PROJET EOLIEN DE CANNY

**Mémoire en réponse à l'Avis de la
Mission Régionale d'Autorité
environnementale n°2022-6003
du 5 mars 2022**

Commune de :
Canny-sur-Matz (60)

Carte 1 : Option de tracé du raccordement externe du parc éolien

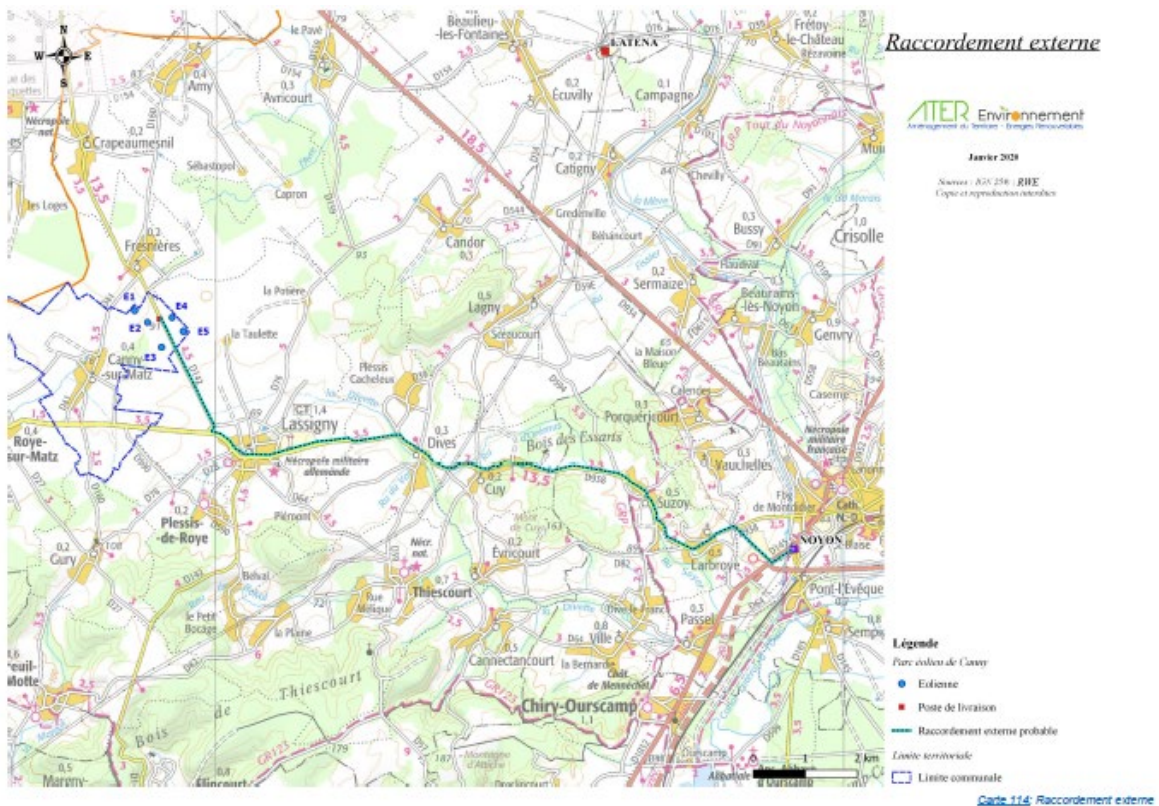
L'autorité environnementale recommande de prendre l'attache des gestionnaires de réseaux pour confirmer ou infirmer la possibilité de se raccorder à un poste source d'évaluer les impacts prévisibles de ce raccordement et le cas échéant, de proposer des mesures pour éviter, réduire et en dernier lieu compenser ces impacts.

Ce raccordement sera assuré par un ouvrage du réseau public souterrain reliant les postes de livraison et le poste source. La connexion entre ces deux postes sera réalisée par ENEDIS, comme précisé dans l'étude d'impact. Aujourd'hui, il n'est pas possible de demander une autorisation de raccordement tant que le projet de parc éolien ne fait pas l'objet d'une autorisation administrative délivrée par le Préfet.

Le raccordement du parc éolien de Canny est envisagé sur le poste source de Noyon. La carte suivante présente le raccordement externe du parc tel qu'envisagé à ce jour. On constate que le tracé longe des axes routiers existants (route départementale, communale) sur toute sa longueur. Ainsi, aucune emprise sur le milieu naturel n'est prévue.

Par conséquent, le tracé du raccordement externe au parc éolien traversera des espaces déjà artificialisés, en dehors des zones d'intérêts écologiques réglementaires ou d'inventaire (ZNIEFF, zone Natura 2000, etc.) et n'induera aucun défrichement. Dans ces conditions, aucun impact significatif n'est attendu sur la faune et la flore.

Figure 3 : Localisation des parcs éoliens, des axes prédominant de la migration et des lignes électriques (Figure 57, page 167 du volet écologique)

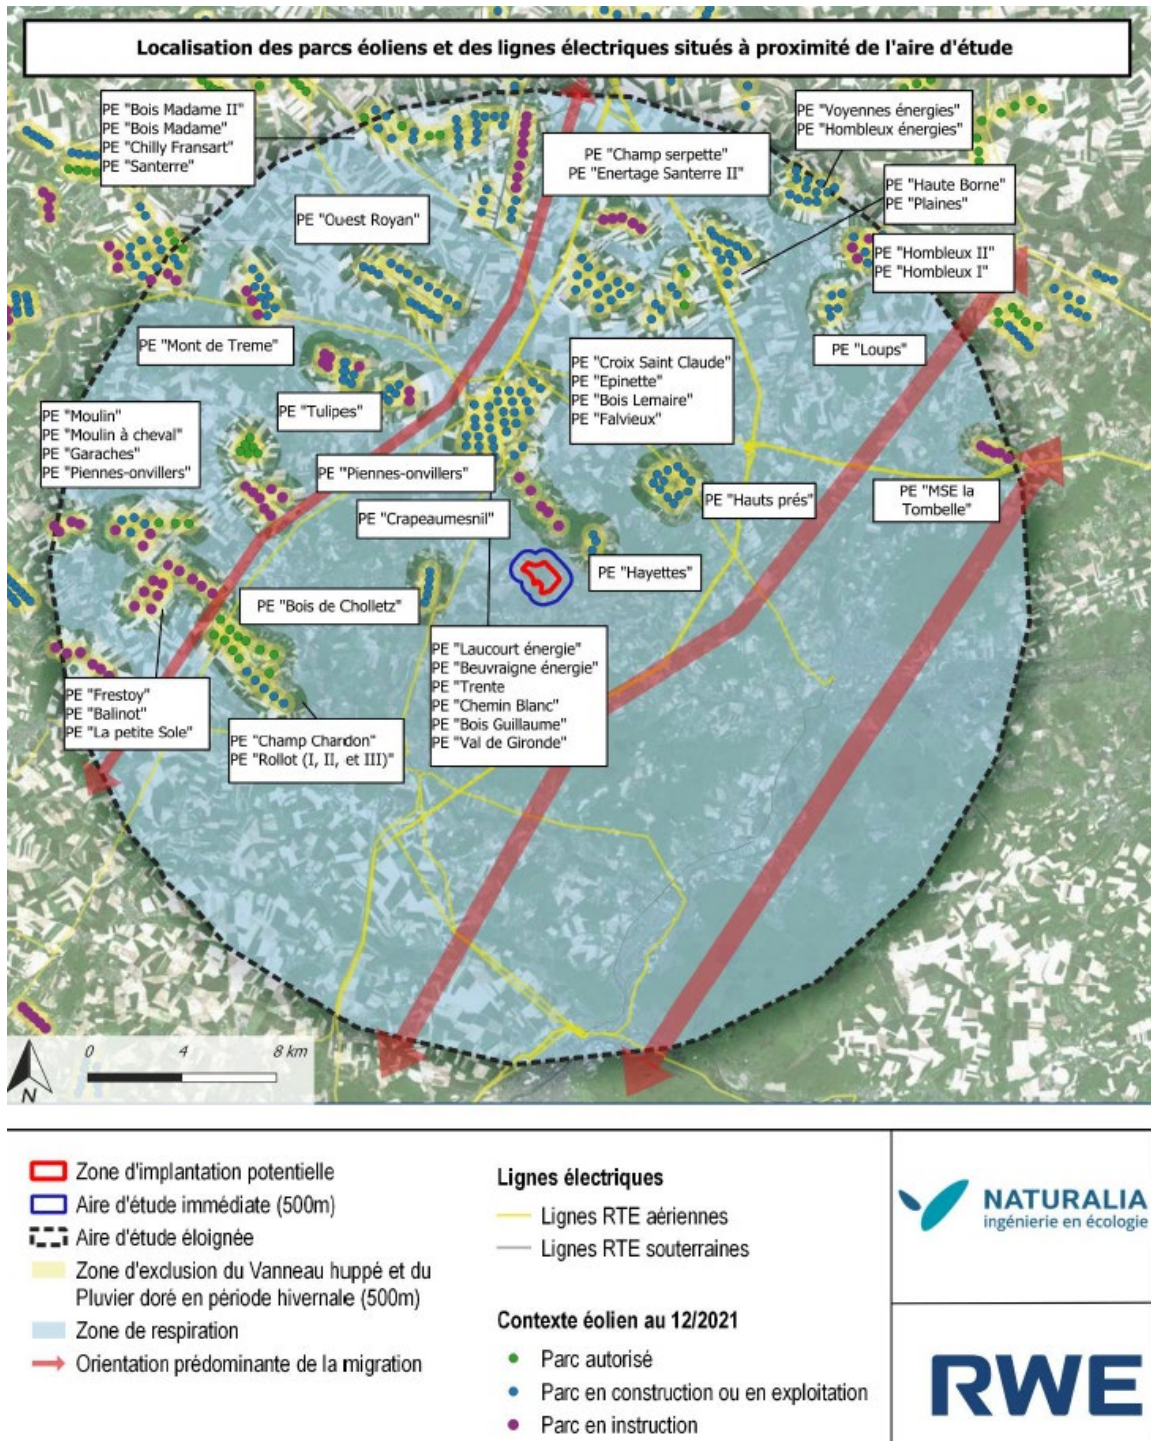
Recommandation	P. de l’avis MRAE
<p><i>L’autorité environnementale recommande de compléter l’expertise écologique d’une identification et d’une localisation des continuités écologiques à l’échelle locale et d’une analyse des suivis post implantation des parcs éoliens voisins du projet dans un rayon d’au moins 10 kilomètres.</i></p>	8

La carte présentée dans le volet écologique (initialement en page 158) et à présent page 168, présente les principaux couloirs de migration connus en Picardie. Cependant, cette carte date de 2012 et il apparaît que le projet éolien de Canny se situe en bordure de couloir migratoire.

Par conséquent, le porteur de projet a souhaité réaliser une carte présentant le contexte éolien associé aux couloirs prédominants de la migration. Cette carte réalisée par Naturalia se situe en page 167. Il apparaît qu'en vue de l'orientation des couloirs de migration des espèces, le projet éolien de Canny ne présenterait pas d'effet barrière supplémentaire. D'après cette cartographie, l'orientation prédominante de la migration se situerait plus au Nord-Ouest ou plus au Sud-Est de la zone. Cette carte est présentée à la page suivante.

Figure 3 : Localisation des sondages pédologiques et des zones humides avant la prise en compte des mesures d'atténuation (carte 13, page 41 du volet zones humides).

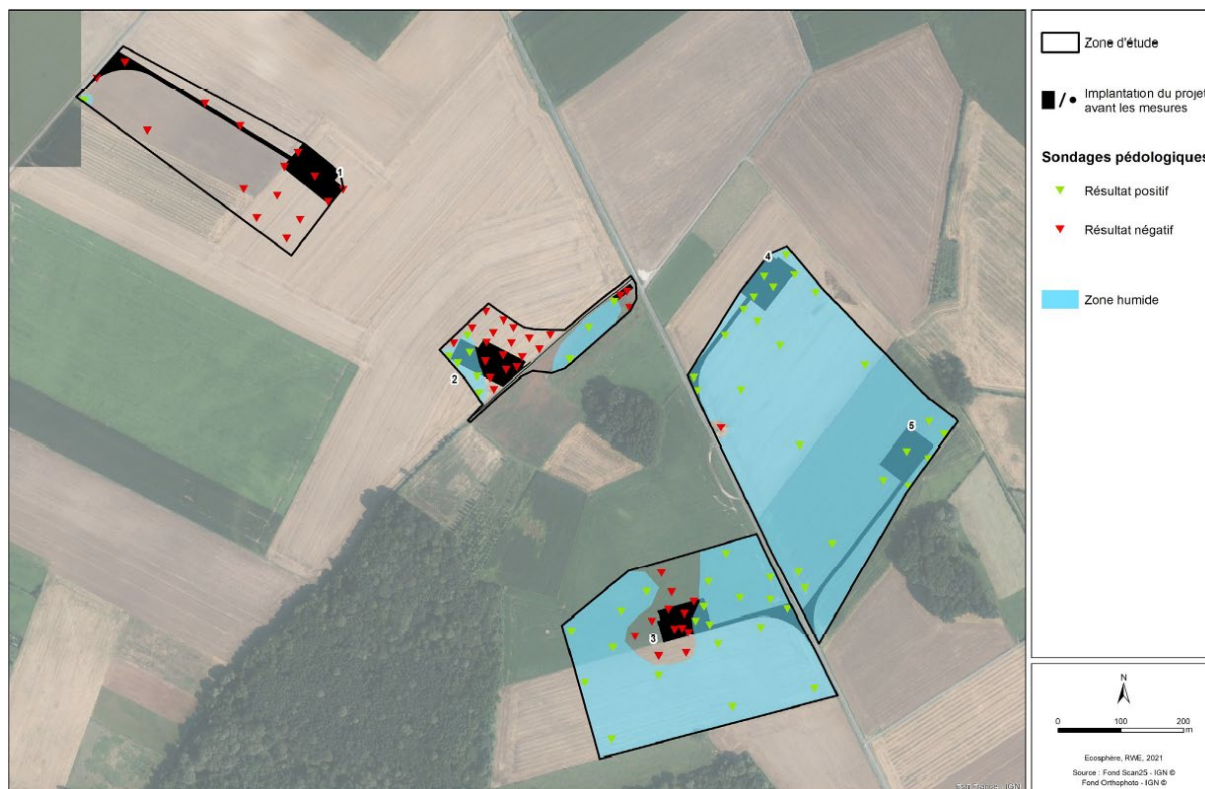
Recommandation	P. de l'avis MRAE
<p>L'autorité environnementale recommande de revoir le projet afin :</p> <ul style="list-style-type: none">• d'éviter prioritairement tout impact sur les zones humides, ou à défaut de justifier de l'impossibilité d'éviter ces impacts ;• si des impacts persistent après recherche de l'évitement, de définir des mesures permettant de réduire et compenser les impacts à fonctionnalités équivalentes et dans le respect des orientations du SDAGE 2022-2027, qui seront applicables au moment de l'autorisation du projet ;• en joignant les éléments permettant de garantir la mise en œuvre et la pérennité des mesures.	10

Une étude spécialisée sur les zones humides a été réalisée par le bureau d'études Ecosphère. Des relevés pédologiques ont été faits au cours des mois d'octobre et novembre 2019, concluant à la présence de zones humides comme présentées ci-dessous :

Une fois cette étude réalisée, le porteur de projet a souhaité modifier l'implantation afin de diminuer l'impact sur les zones humides. Les mesures d'évitement ont consisté en phase amont à implanter la plupart des éoliennes en dehors des zones à dominantes humides. Par la suite, la démarche d'évitement a consisté à décaler l'éolienne E2 de 42 mètres vers le nord-est. Cette mesure d'évitement permet de sauvegarder 1428m² de zones humides.

Une mesure de réduction a également consisté à modifier l'implantation de l'éolienne E3 de 30 mètres vers l'ouest préservant 868 m² de zones humides. Les plateformes et les accès aux éoliennes ont également été réduits au strict minimum afin de réduire l'impact sur les zones humides.

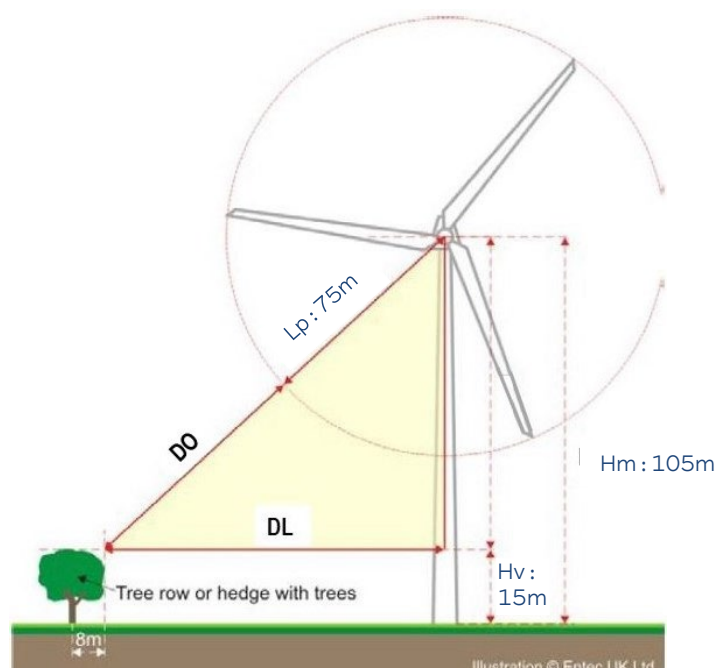
Recommandation	P. de l'avis MRAE
<i>L'autorité environnementale recommande de revoir l'implantation des éoliennes pour les éloigner d'au moins 200 mètres des boisements, ou par défaut de ne pas implanter les éoliennes E2, E3 et E5.</i>	14

Comme précisé dans le volet environnemental, anciennement page 249 et maintenant page 260, le calcul de la distance est compris entre le bout des pales et la végétation (lisière) et non au niveau du mât.

La méthode de calcul qui a été retenue dans l'expertise de Naturalia est celle d'une publication de Natural England (MITCHELL-JONES et al. (2014), Bats and onshore wind turbines Interim guidance) qui se rapproche au mieux de la définition émise par les recommandation d'Eurobats « La distance tampon se mesure à partir de la pointe des pales et non de l'axe du mât ». Voici ci-après le schéma illustrant cette méthode de calcul avec les valeurs du projet éolien de Canny-sur-Matz :

$$DO = \sqrt{DL^2 + (Hm - Hv)^2} + Lp$$

Dans notre cas, la distance horizontale entre le mat de l'éolienne et la lisière est déjà connue et propre à chaque éolienne. Nous cherchons donc à obtenir la distance oblique (DO sur le schéma précédent) correspondant à la distance entre le bout de la pale et la canopée. La hauteur de boisement considérée au sein de cette étude est de 15 mètres.

Contrairement à ce qui est énoncé par la MRAe dans son avis, l'éolienne se situe à une distance de 56 mètres de la lisière la plus proche et non de 15 mètres.
